2024_CBS_11893 OMV_2023009952 K - aanvraag omgevingsvergunning voor het bouwen en exploiteren van meergezinswoningen (incl. sociale huisvesting), kantoren, handelsruimtes en een kinderdagverblijf op de loten 2, 7, 29, 134 en 135 + de aanleg van een binnengebied op loten 30 en 133 + het aanvragen van een kleinhandelsactiviteit op loten 2 en 7 + het bouwen en exploiteren van een ondergrondse parking - met openbaar onderzoek - Elsstraat en Gasmeterlaan, 9000 Gent - Vergunning

Beslissing: Goedgekeurd in besloten vergadering van 19 december 2024

Tondelier Development NV met als contactadres Industrieweg 76, 9032 Gent heeft een aanvraag (OMV_2023009952) ingediend bij het college van burgemeester en schepenen op 15 april 2024.

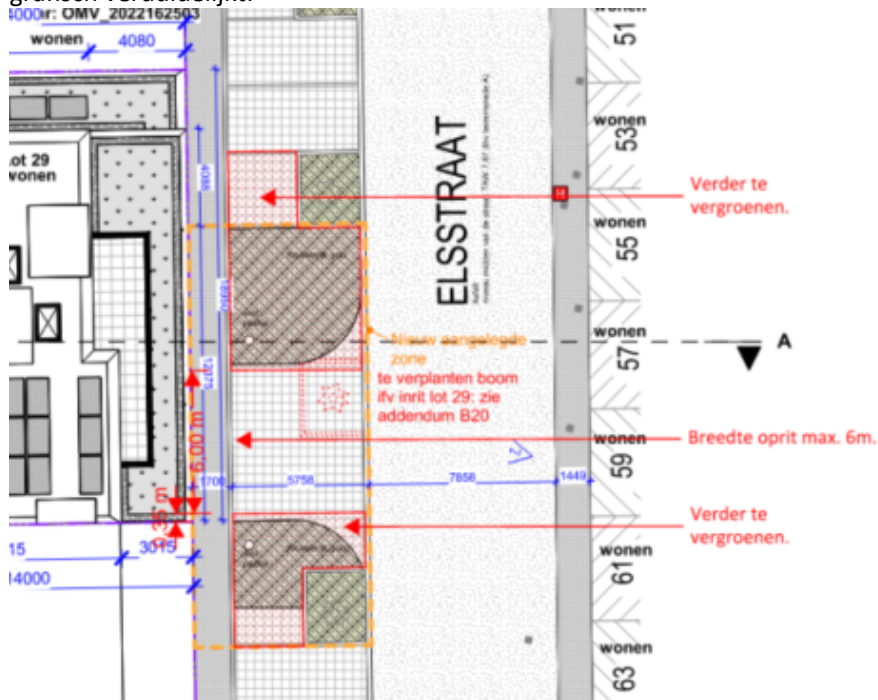
De buitenruimte van het kinderdagverblijf vormt in een intrusie in het binnenhof. De afsluiting ervan is essentieel vanuit een veiligheidsoverweging en vraag ook de nodige hoogte. Tevens is een zonnewering boven de buitenruimte zeer nuttig. Beide constructies zijn echter niet eenvoudig in te passen in de natuurlijke inrichting van het binnenhof. Met die reden werd gekozen voor een licht/fijn houten geraamte tot een hoogte van 2,40m, ingevuld met een harmonicagaas in natuurlijke kleur tot een hoogte van ca. 1,80m (cfr. de naastliggende fietsenstallingen). Het gaas zal begroeid worden met klimplanten. Het geraamte van 2,40m hoog laat toe om later een vergroende zonnewering te realiseren door vanaf hier lijnen te spannen naar het gebouw, i.f.v. een doorgroei van de klimplanten.

De **breedte** van de buitenruimte bij het kinderdagverblijf dient aan de zijde van lot 7 met **40cm ingeperkt** te worden waardoor deze gelijk komt met lot 135 (en niet meer ligt in lot 30). Dit wordt tevens grafisch verduidelijkt op plan.

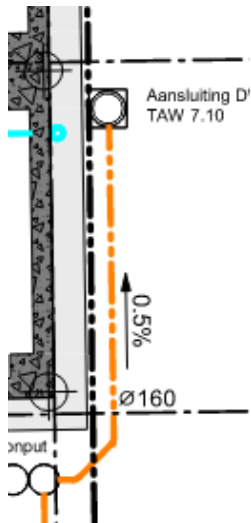
meer veiligheid voor fietsers en voetgangers ten opzichte van het uitrijdend verkeer, meer beschikbare parkeerplaatsen op het openbaar domein, een fraaiere leefomgeving ... Bij projecten tot 20m is de toegestane breedte maximaal 3m (afhankelijk van de nuttige breedte van de rijweg). Bij projecten met 20 of meer parkeerplaatsen, zoals in deze aanvraag, mag dit alsnog verbreed worden tot max. 6m omwille van de verkeersveiligheid. De nieuwe inrit in de aanvraag wordt op het openbaar domein echter gevraagd met een breedte van 6,60m. Dit moet beperkt worden tot 6m. De naastliggende groenzones dienen ook verruimd te worden i.f.v. de vergroening van het openbaar domein. Dit wordt opgelegd als **bijzondere voorwaarde** en grafisch verduidelijkt:

Cfr. de gangbare ontwerprichtlijnen en het Algemeen Bouwreglement mag de helling van de ondergrondse parking mag niet meer dan 4% bedragen over de eerste 5m te rekenen vanaf de rooilijn. Op die manier beschikt een omhoog of omlaag rijdende auto op privaat domein over een vlakke zone om zich op een veilige manier op de openbare weg te begeven. Dit dient aangepast te worden op de plannen en wordt opgelegd als **bijzondere voorwaarde**.

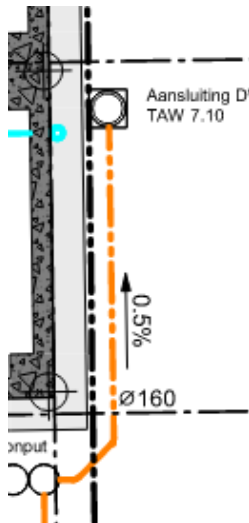
De aanleg van privé-putten en privé-leidingen vóór de rooilijn wordt niet toegestaan (zie knipsel hieronder). Dit wordt opgelegd als **bijzondere voorwaarde**.

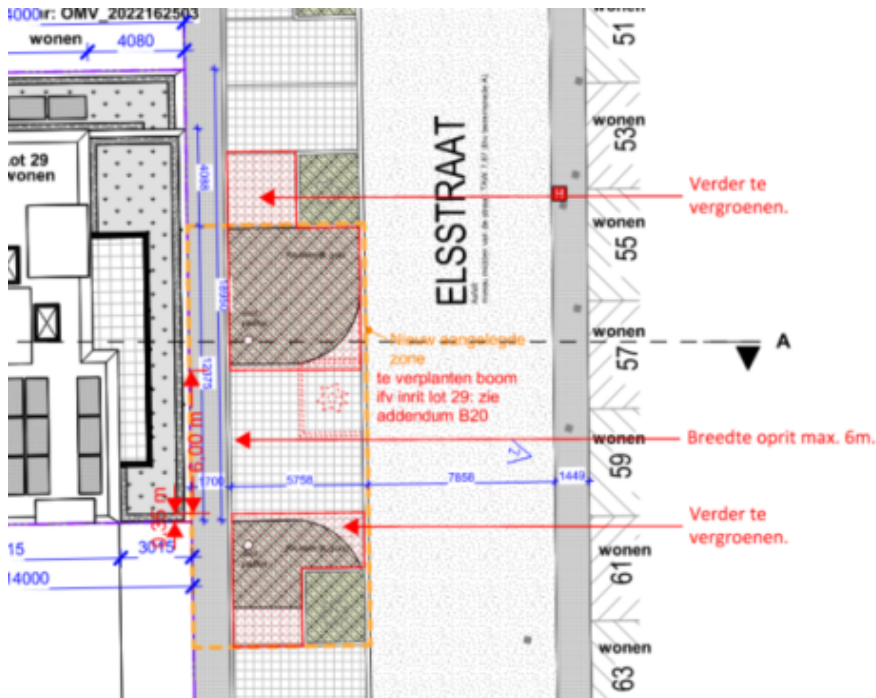
De garagepoort moet volledig binnen de rooilijn open en dicht draaien, rollen, wentelen, schuiven of kantelen.

Deuren en ramen op het gelijkvloers mogen niet opendraaien over openbaar domein.

De **nieuwe gevelmuren** (inclusief afwerking) dienen volledig op privaat domein binnen de perceelsgrens opgetrokken te worden zodanig dat het nieuwe voorgevelvlak de eigendomsgrens volgt.
